U.prot DVA – 2014 – 0023196 del 14/07/2014

**OGGETTO: [ID\_VIP: 2447] Collegamento (merchant line) in corrente alternata a 220 kV Italia - Malta. Tratto compreso tra la S.E. di Ragusa e il limite delle acque territoriali. Verifica di ottemperanza alla prescrizione: A)1 del Decreto VIA DVA-DEC-2012-739 del 20/12/2012. Notifica esito istruttoria**

**OGGETTO: I.D. VIP 2447 trasmissione parere n. 1533 CTVA del 27/06/2014. Verifica di ottemperanza, n. 518 CTVA, collegamento (merchant line) in corrente alternata a 220 kV Italia - Malta, ottemperanza alle prescrizioni n. A1, del DVA/DEC/2012/739, del 20/12/2012, proponente Enemalta Corporation.**

Parere n. 1533 del 27/06/2014

Suddivisione del tracciato in funzione del substrato e delle modalità di posa

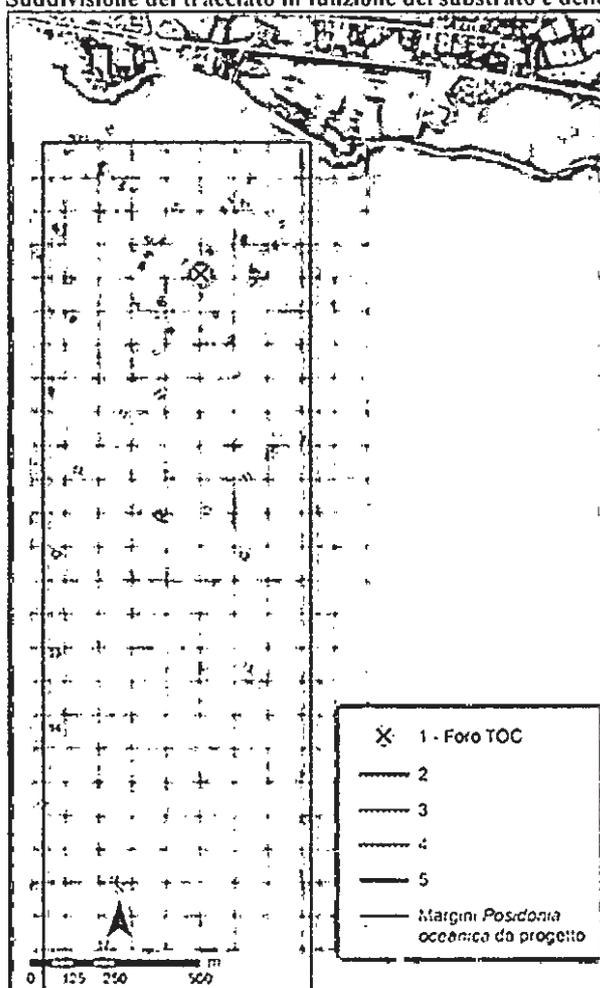
Tratti	Progressiva (km)	Batimetrica (m)	Lunghezza (m)	Coordinate	Caratteristiche
	0+803			nord 4069705	Il substrato è di tipo roccioso e colonizzato da una prateria continua di Posidonia. Deposizione del cavo sul fondale senza ancoraggi e sua protezione con conchiglie in ghisa
Tratto 4	0+803 - 1+508	-9,0 - -12,3	705	est 461793 nord 4069014	Dal limite inferiore della prateria di P. oceanica verso il mare aperto fino a superare le ultime praterie di P. oceanica senza attraversarle fisicamente. Il substrato è caratterizzato dalla presenza di sabbia fine con una componente limosa e sono presenti ciuffi di Cymodocea nodosa con copertura inferiore all'1%. Deposizione del cavo sul fondale senza ancoraggi e sua protezione con conchiglie in ghisa
Tratto 5	1+508 - 2+519	-12,3 - -16,5	1011	est 461711 nord 4067671	Il substrato ha una tipologia limo sabbiosa e sono presenti rari ciuffi di Cymodocea nodosa e talli dell'alga Caulerpa con copertura inferiore all'1%. Deposizione del cavo sul fondale senza ancoraggi e sua protezione con conchiglie in ghisa.

In uscita dalla TOC e in presenza di fondali colonizzati da fanerogame si impiegherà esclusivamente la posa semplicemente appoggiata. Il cavo rivestito con i gusci di ghisa verrà srotolato in mare dalla nave posacavi. I gusci sono realizzati in due semigusci collegati uno sull'altro in modo meccanico e non chimico formando un tubo articolato che copre il cavo dandogli protezione, rigidità e maggiore peso in modo da non essere soggetto alla movimentazione per effetto delle correnti e delle onde; quando sono assemblati il diametro esterno massimo è di circa 400 millimetri.
